Keuringsverslag van een elektrische laagspanning- en zeer lage spanningsinstallatie

NIET CONFORM

Straatnaam Schansstraat
Huisnummer 17
Busnummer
Postcode 3640
Gemeente Kinrooi
Land België

Controlebezoek van een oude huishoudelijke elektrische installatie van een wooneenheid bij verkoop op vraag van de verkoper volgens (KB 08/09/2019) - AREI Boek 1- 8.4.2. en 8.2.1. en 4.2.4.3.

Afbeelding schakel- en verdeelbord:

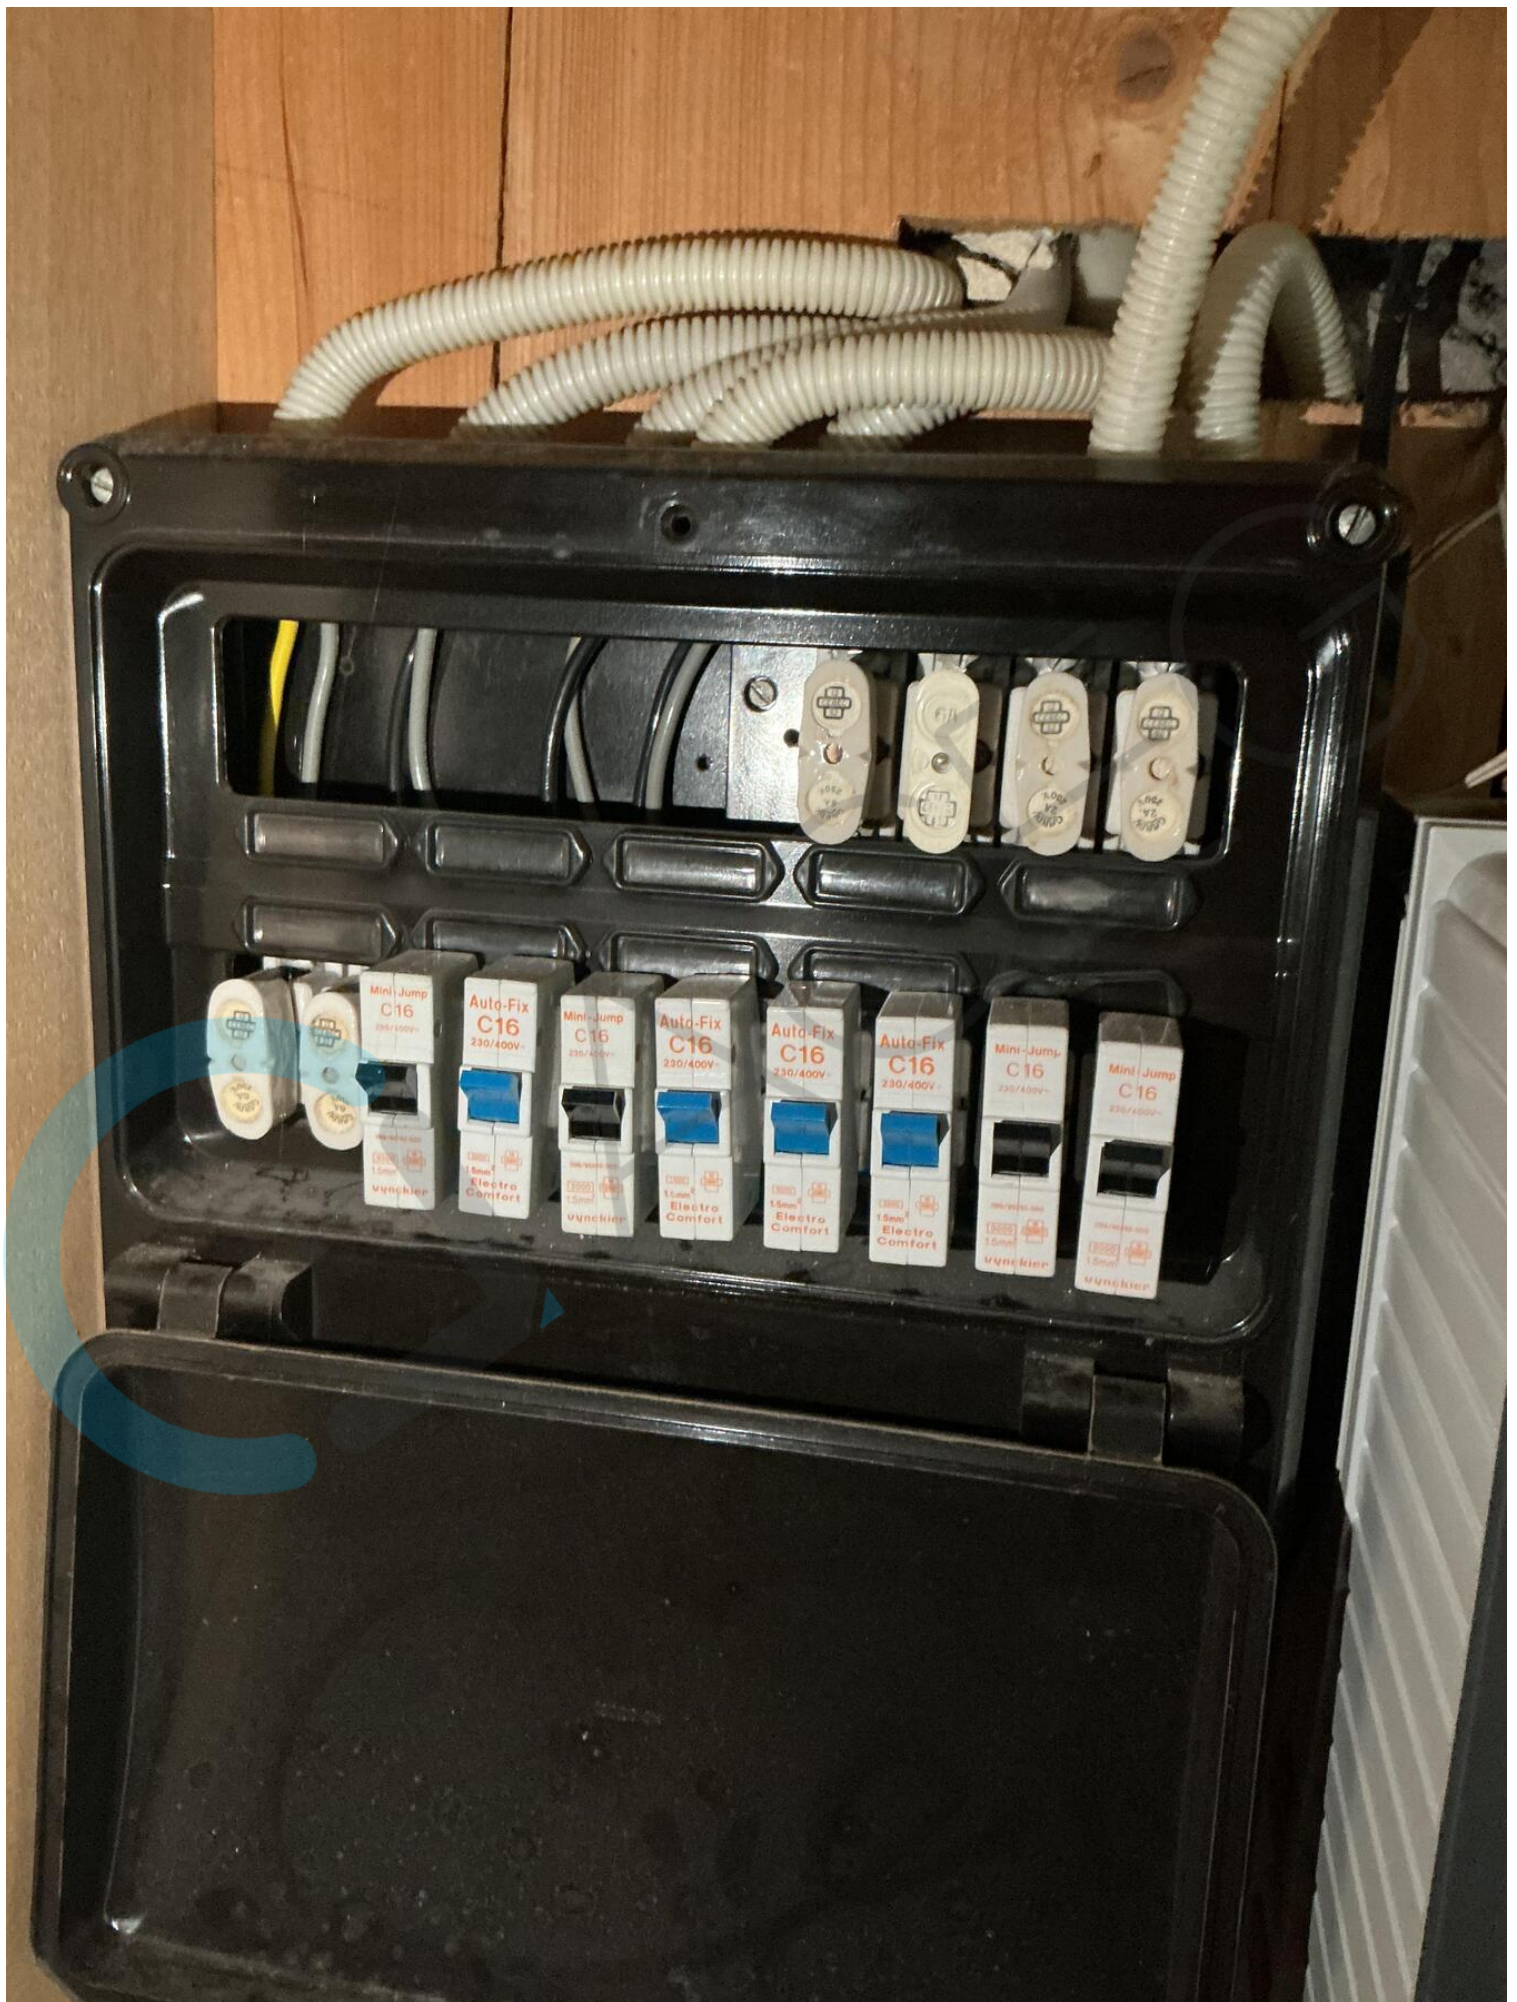
- I1.01 Eëndraadschema van de installatie is niet aanwezig. (Boek 1 Afdeling 2.12 - 2.13 en 3.1.2)
- I1.03 Situatieschema van de installatie is niet aanwezig. (Boek 1 Afdeling 2.12 - 2.13 en 3.1.2)

- I2.01 Eén of meerdere differentieelstroombeschermingsinrichtingen werken niet met testknop en/of stroominjectie. (Boek 1 Onderafdeling 6.5.7.2)
- I3.01 Aardelektrode ontbreekt. Aardingsweerstand niet gemeten. (Boek 1 Onderafdeling 4.2.3.1 en 5.4.2.1.)

- I3.07 Een demonteerbaar aansluitstuk (aardingsonderbreker) dient aangebracht te worden in de aardgeleider teneinde de meting van de aardweerstand mogelijk te maken. (Boek 1 Onderafdeling 5.4.3.5.)

- I3.08 Een demonteerbaar aansluitstuk (aardingsonderbreker) moet steeds gemakkelijk bereikbaar zijn. (Boek 1 Onderafdeling 5.1.5.1. en 5.4.3.5.)
- I5.10 De genaakbare, naakte onder spanning staande delen zijn onvoldoende afgeschermd. (Boek 1 Afdeling 5.1.4. en 4.2.2.3.)

- I6.06 De differentieelstroombeschermingsinrichtingen die worden geplaatst in huishoudelijke installaties zijn ten minste van het type A. Een differentieelstroombeschermingsinrichtingen van het type AC is niet toegelaten. (Boek 1 Onderafdeling 5.3.5.3.)

- I7.01 De smeltzekeringhouders of houders van kleine vermogensschakelaars met pennen met een sectie kleiner dan 10mm2 zijn niet voorzien van kalibreerelementen. (Boek 1 Onderafdeling 5.3.5.5.A.)

- I8.03 Stroomkringen voor verlichting dienen minimaal uitgevoerd te worden met een draadsectie van 1,5mm2. (Boek 1 Onderafdeling 5.2.1.2.)
- I8.04 Gemengde stroombanen (verlichting en contactdozen) moeten uitgevoerd worden met leidingen met een minimale doorsnede van 2,5mm2. (Boek 1 Onderafdeling 5.2.1.2.)

- I8.07 Leidingen zijn te bevestigen met aangepaste bevestigingsmiddelen. (Boek 1 Onderafdeling 5.2.2. en 5.2.9.)
- I8.08 De geleiders van het type VOB moeten in daarvoor bestemde buizen, kabelgoten geïnstalleerd worden. (Boek 1 Onderafdeling 5.2.9.3. en 5.2.9.6.)

- I8.15 Het gebruik van verdeelstekkers is enkel toegelaten bij aansluiting van snoeren op de vaste installatie, vaste aansluiting is dus verboden. (Boek 1 Onderafdeling 5.2.6.2.)

- I9.06 Niet alle contactdozen op LS zijn voorzien van een aardingscontact conform NBN C 61-112-1:2017. (Boek 1 Onderafdeling 1.4.2.3. en 5.3.5.2.)
- I9.07 Niet alle contactdozen op LS zijn kinderveilig conform NBN C 61-112-1:2017. (Boek 1 Onderafdeling 1.4.2.3. en 5.3.5.2.)

- I9.13 Elektrisch materieel zonder bodem mag niet rechtstreeks op brandbaar materiaal geplaatst worden. (Boek 1 Onderafdeling 5.1.1.2.)
- I9.14 Contactdozen met randaarding zijn niet toegelaten in deze installatie. Wegens niet conform NBN C 61-112-1:2017. (Boek 1 Onderafdeling 5.3.5.2.)
